Il presente documento integra lo Studio di Impatto Ambientale redatto nell'ambito del Provvedimento Autorizzatorio Unico di VIA comprensivo del provvedimento di VIA relativo al progetto di "introduzione nuovo impianto di fusione grasso ed essiccazione cicciolo e modifiche accessorie" localizzato in località Migliarina nel Comune di Carpi (MO), proposto da O.P.A.S. Società Cooperativa Agricola, come espresso nella Richiesta di integrazioni di ARPAE.

In particolare, al punto 23 della richiesta di integrazioni si riporta:

Figura 8 – Individuazione degli scarichi in corpo idrico superficiale.

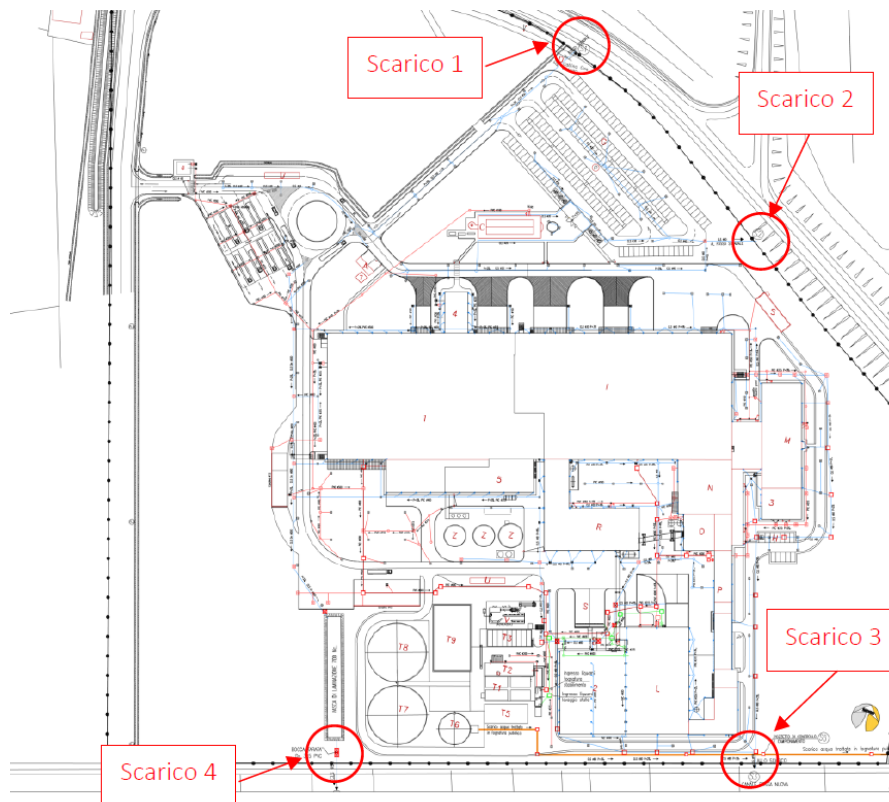
*"Le valutazioni effettuate dal proponente nel paragrafo 1.5.1 – Piano di Gestione del Rischio Alluvioni (P.G.R.A.) del SIA dovranno essere integrate prendendo a riferimento anche gli elaborati inerenti la criticità idraulica del territorio contenuti nel PUG Unione delle Terre d'Argine adottato con Delibera di Consiglio dell'Unione n. 12 del 20/07/2023 (elaborati SICI – Criticità Sismica e Idraulica del Quadro Conoscitivo e tav. VT8); conseguentemente, ove necessario, dovranno essere rivalutati gli impatti dell'intervento sulle matrici di riferimento."*

Si evidenzia tuttavia che l'intervento in progetto, come presentato nella Relazione di invarianza idraulica, non andrà a sovraccaricare ulteriormente i canali di scolo. Come già riportato in precedenza, infatti, l'area di studio è fornita di una rete di scolo delle acque meteoriche costituita da 4 scarichi, i numeri 1 e 2 afferenti al fosso di via Guastalla e i 3 e 4 afferenti al Canale Fossa Nuova.

Lo scarico numero 4 è già dotato di vasca di laminazione a monte dello scarico in corpo idrico superficiale, con volume complessivo di 700 m<sup>3</sup>, che risulta correttamente dimensionata. Si prevede la realizzazione di una vasca di laminazione per ciascuno dei tre scarichi rimanenti con le seguenti dimensioni:

- Scarico n.1: 40 m<sup>3</sup>;
- Scarico n.2: 40 m<sup>3</sup>;
- Scarico n.3: 200 m<sup>3</sup>.

L'ampliamento in progetto prevede la realizzazione di alcuni tratti di tubazione delle acque meteoriche aggiuntiva rispetto a quella esistente e tre nuove vasche di laminazione. Grazie agli interventi in progetto si ritiene che il rischio inerente al pericolo di alluvione sia sufficientemente mitigato, come riportato nelle conclusioni della sopracitata Relazione di invarianza idraulica.
